改善箇所説明図

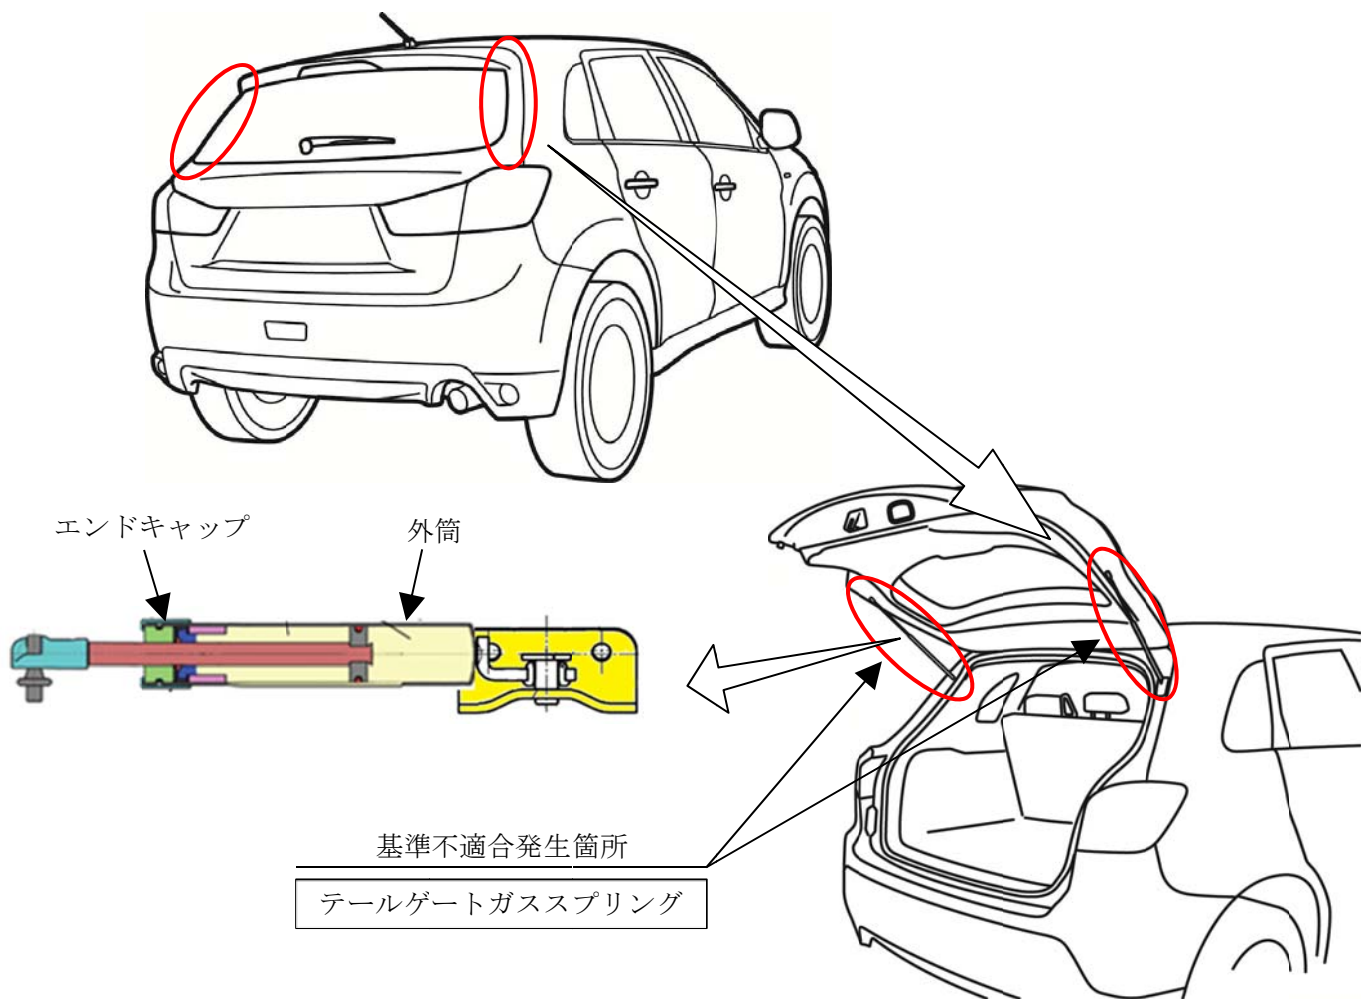
テールゲートのガス封入式スプリングにおいて、外筒のエンドキャップ部の塗装が不適切なため、外筒が錆びるものがある。そのため、そのままの状態で使用を続けると、錆が進行し、外筒が膨らみエンドキャップが割れ、最悪の場合、テールゲートを開く際に外筒が破裂し、周囲の人が負傷するおそれがある。

全車両、当該ガススプリングを対策品と交換する。

識別：テールゲートラッチの取付けボルト(助手席側)頭部に、白または黄色ペイントを塗布する。
